Kantonale Überbauungsordnung: Durchgangsplatz für Schweizerische Fahrende Waldäcker, Herzogenbuchsee

Beschluss, Stand: 20.06.2023

Erläuterungsbericht

Abb. 5 Grundriss vorgesehene Sanitäranlage (ohne Vordach)

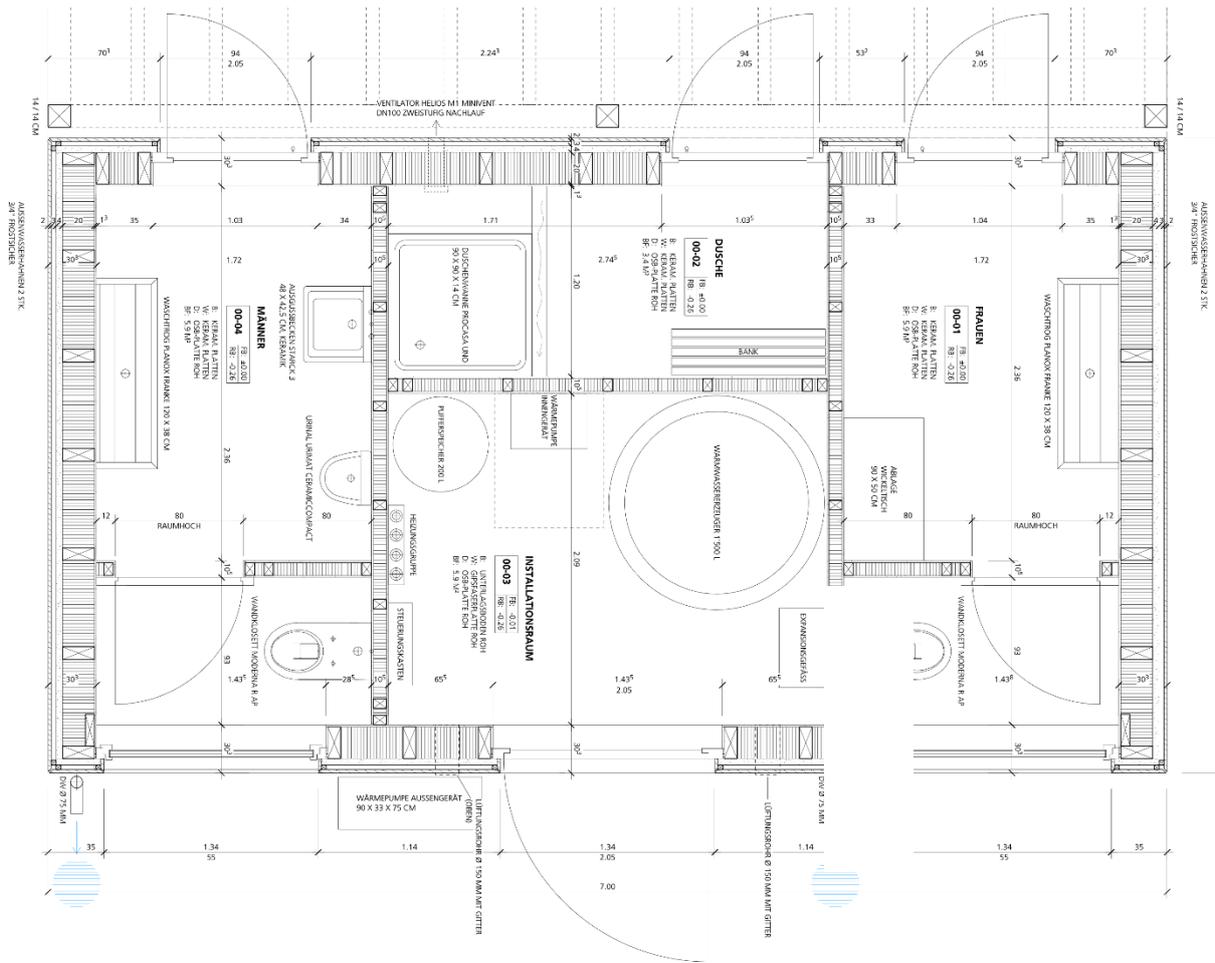
Eingebende Stelle Datum	Thema Nr.	Thema	Inhalt	Beurteilung AGR (inkl. Umsetzung in der KUeO)
	9.11	Sanitäranlagen	<p>darum an, natürliche und künstliche Möglichkeiten zu prüfen, um die Erhitzung der versiegelten Flächen zu reduzieren.</p> <ul style="list-style-type: none"> ▪ Die Planung des Sanitärkomplexes ist grundsätzlich sehr gelungen. Die Winterfestigkeit der Anlage ist ein zentraler Aspekt. Die Stiftung gibt folgende Aspekte zu bedenken: Im Aussenbereich ist bereits ein Brunnen vorgesehen. Deshalb scheint es überdenkenswert, ob noch zwei Waschtröge im Innern des Gebäudes notwendig sind – der Verwendungszweck bleibt für uns unklar. 	<ul style="list-style-type: none"> ▪ Kenntnisnahme. Die zwei Waschtröge dienen insbesondere der Handreinigung nach dem Toilettengang. Sie bleiben daher bestehen. ▪
Amt für Wald und Naturgefahren 30.08.2021	10.1	Beurteilung des Vorhabens	<ul style="list-style-type: none"> ▪ Der Platz soll durch die Fahrenden während den Monaten März bis Oktober genutzt werden. Es ist eine Maximalbelegung von 15 Gespannen geplant. Für die mobilen Wohneinheiten ist kein Waldabstand definiert. Die Erarbeitung einer Platzordnung ist noch ausstehend. Aus den Unterlagen und den darin vorhandenen Nutzungsflächen muss angenommen werden, dass die Stellplätze bis direkt ans Waldareal vorgesehen sind. Für bewohnte Bauten und Anlagen muss auf Grund der Lage des Waldes üblicherweise ein Mindestabstand von 15m zur Waldgrenze eingehalten werden. In der KueO Froumholz, Muri bei Bern wurde für die Stellplätze ein Mindestabstand von 5m zur Waldgrenze vorgesehen. Dies damit sich die zum Aufenthalt bestimmten Gebäude ausserhalb des Astfallbereiches befinden. Unter Berücksichtigung der Ausnutzung des Platzes und aufgrund der begrenzten Dauer des Aufenthaltes der Fahrenden sowie der Nähe des Waldes zur Bahnlinie und der damit hergehenden Pflege des Waldes ist ein verringerter Waldabstand von 5m auch für den Standort Waldäcker anzuerkennen. ▪ Um den Platz wird die Einfriedung sowie Erschliessung innerhalb des gesetzlichen Waldabstandes teilweise neu erstellt. Neu ist auch ein Zugang für Dritte mittels eines 2-flügeligen Schwenktors im Nordwesten des Perimeters. Diese Bauten befinden sich in 0m Waldabstand. In einem Abstand von 22m zur Waldgrenze ist eine Elektroverteilung geplant, die Elektroleitungen führen vom Wald weg. ▪ Die geplante Sanitäranlage hält einen Waldabstand von 50m ein. Der Wohnwagen der Platzwartung soll in einem Waldabstand von 34m errichtet werden. Somit unterliegen diese Bauten keiner 	<ul style="list-style-type: none"> ▪ Kenntnisnahme

Abb. 9 Stromversorgung

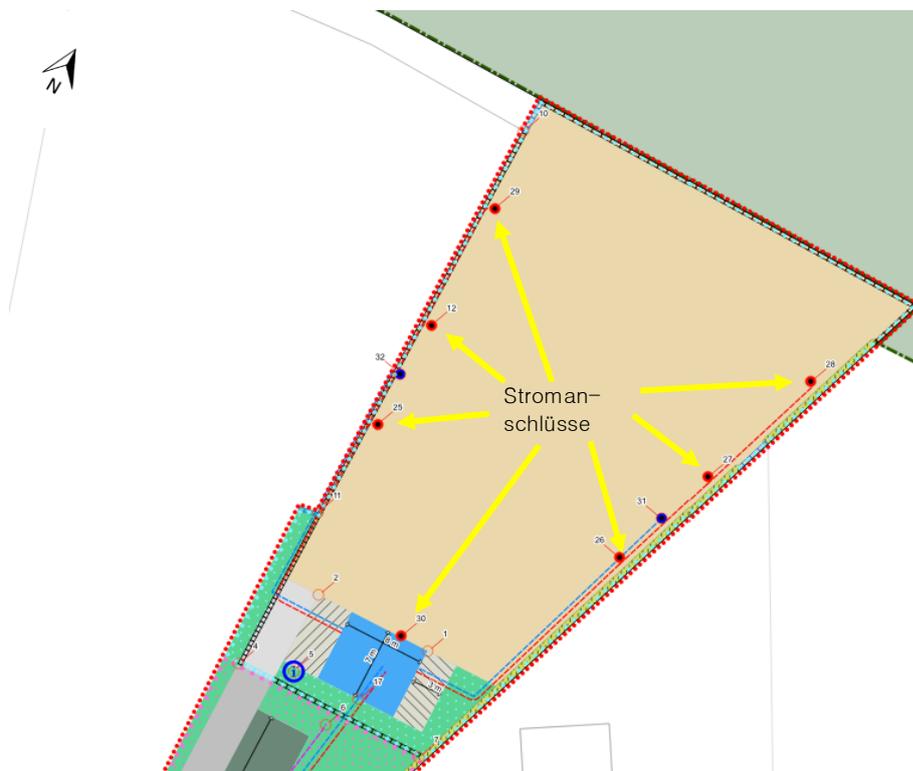
Eingebende Stelle Datum	Thema Nr.	Thema	Inhalt	Beurteilung AGR (inkl. Umsetzung in der KUEO)
EWK Herzogenbuchsee 18.08.2021	5.1	Elektrizitätsversorgung	<ul style="list-style-type: none"> ▪ Die elektrische Erschliessung erfolgt ab der Verteilkabine VK1 Waldäcker mit einem Kabel GKN 3x95/50 Alr/Cu, welches in das bestehende Kabelschutzrohr PE120 eingezogen wird. Für die elektrische Versorgung ist eine neue Verteilkabine geplant in welcher ebenfalls die Steuerung der öffentlichen Beleuchtung sowie die Pumpensteuerung der Abwasserentsorgung eingebaut werden (Grösse/Ausführung der Verteilkabine ist noch zu definieren). ▪ Der elektrische Anschluss des Durchgangsplatzes erfolgt ab der neuen Verteilkabine mit einem Kabel GKN 3x50/50 Cu gem. Situationsplan im Anhang (Annahme max. elektrische Leistung 40 kW, HAK/AÜ 63 A). Die erforderliche Leistung muss vom Elektroinstallateur noch angegeben werden. ▪ Vor der Ausführung der elektrischen Installationen sind beim Netzbetreiber (EWK) durch den beauftragten Installateur folgende Unterlagen zur Stellungnahme und Genehmigung einzureichen: <ul style="list-style-type: none"> – Technisches Anschlussgesuch TAG mit den erforderlichen Beilagen für den Anschluss der Wärmepumpe (Formular VSE TAG-2018) – Installationsanzeige für die Erweiterung und Änderung der bestehenden elektrischen Installationen (vor der Ausführung der Arbeiten). 	<ul style="list-style-type: none"> ▪ Wird berücksichtigt. Die Auflagen werden in den Gesamtentscheid übernommen.

Abb. 10 Parkplätze im Wirkungsbereich der KUeO, Einfriedung und Gestaltung Eingang

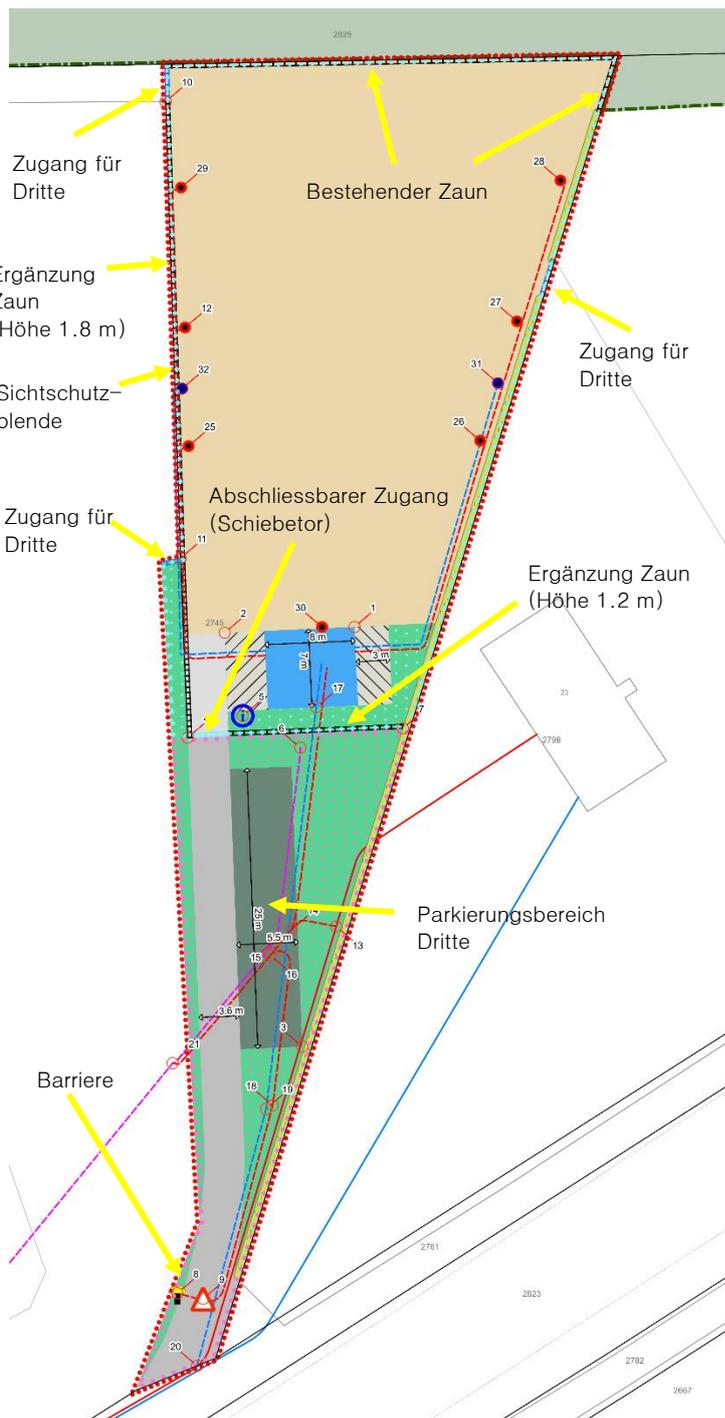
1.2	Zaunhöhe	<ul style="list-style-type: none"> Wieso wurde Zaunhöhe auf 1.8 m beschränkt? Bestehender Zaun und übrige Zäune und Hecken um den künftigen Halteplatz haben zurzeit eine Höhe von mindestens 2 Metern. Ein höherer Zaun gewährt auch bessere Sicherheit betreffend Beschädigung. 	<ul style="list-style-type: none"> Ein 2.0 m hoher Zaun ist nicht notwendig (auch aus Kostengründen und ästhetischen Gründen). Die geplante Höhe wird bei 1.8 m belassen.
